大漢溪跨河休憩路廊工程生態檢核表

M-01 維護管理階段現場勘查紀錄表

M-02 維護管理階段工程生態評析

工程名稱	大漢溪跨河休憩路廊銜接工程	工程地點/座標	從(TWD97) X: 280683.37 Y: 2755230.25 至(TWD97) X: 280348.46 Y: 2755522.14	
工程執行機關	桃園市政府水務局	維護管理單位	桃園市政府水務局	
生態評析日期:	112/04/14			
1. 生態團隊組成				
職稱	姓名	負責工作	學歷	專長
亞磊數研工程顧問有限公司/生態檢核調查員	李京樺	現場勘查	學士	昆蟲分類、保育課題研析
亞磊數研工程顧問有限公司/生態檢核調查員	黃淇風	課題研析	學士	植物生態調查、保育課題研析
2. 棲地生態資料蒐集				
依據先前調查資料結果顯示，工區周圍總計發現 107 科 305 屬 390 種陸生植物，其中小梗木薑子、香楠、臺灣大豆、山芙蓉、臺灣何首烏、水柳、臺灣欒樹、石朴及長枝竹為臺灣特有种；陸域動物總計 54 科 140 種，以鳥類為大宗，保育類物種有魚鷹、紅隼、黑翅鳶、黑鳶、大冠鷲、八哥、紅尾伯勞、臺灣藍鵲、燕鴿等；水生魚蝦貝類總計 11 科 12 種。 參考資料：中庄調整池工程計畫營運階段環境監測及評估-2/3-107 年監測工作成果報告，水域生物僅節錄中興橋站(計畫範圍內水域)調查資料、台灣生物多樣性網絡(TBN :https://www.tbn.org.tw/taxa)、eBird Taiwan (https://ebird.org/taiwan/home)				
3. 棲地影像紀錄

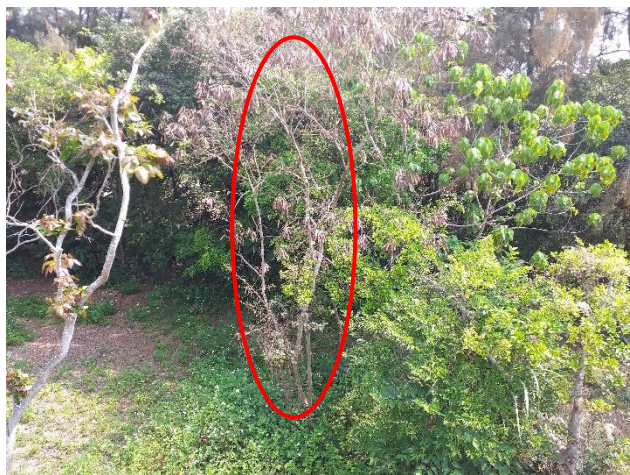
1. 工程周邊保留樹木和新植樹木大多生長良好，少數有枯萎的情形。建議請專業園藝人員協助評估，若枯萎樹木無法搶救則應補植或移除，避免樹木倒塌造成危險(枯萎樹木座標：24.924595,121.316594)。

2. 右岸山豬湖側靠近河岸處有其他工程在施作，雖和本案無關，但該工程土方均未覆蓋防塵網，且有大面積裸露地，風大時易造成揚塵，干擾周邊生態；豪雨時易造成大量泥沙流入大漢溪，使河水混濁。建議主管機關督促該項工程確實執行減少揚塵及管理工區逕流水等環境友善措施。

3. 左岸中庄調整池側有一排水孔道，下方石籠處有垃圾堆積，建議須定期派員清理。

4. 座標 24.905065, 121.303166 有幾株高大的銀合歡，為外來入侵種，建議移除。移除時盡量連同枝幹上的豆莢一併移除，避免留在現場造成外來種入侵範圍持續擴張。

1. 已請廠商定期澆灌加強植栽養護作業，巡檢發現生長不佳之植栽倘經園藝人員判定無法搶救時，將請廠商移除後補植。

2. 本局將督導該施工廠商確實做好工地揚塵抑制及工區污水處理設施。

3. 已派員將該處垃圾清除。

4. 該處銀合歡已派員移除。
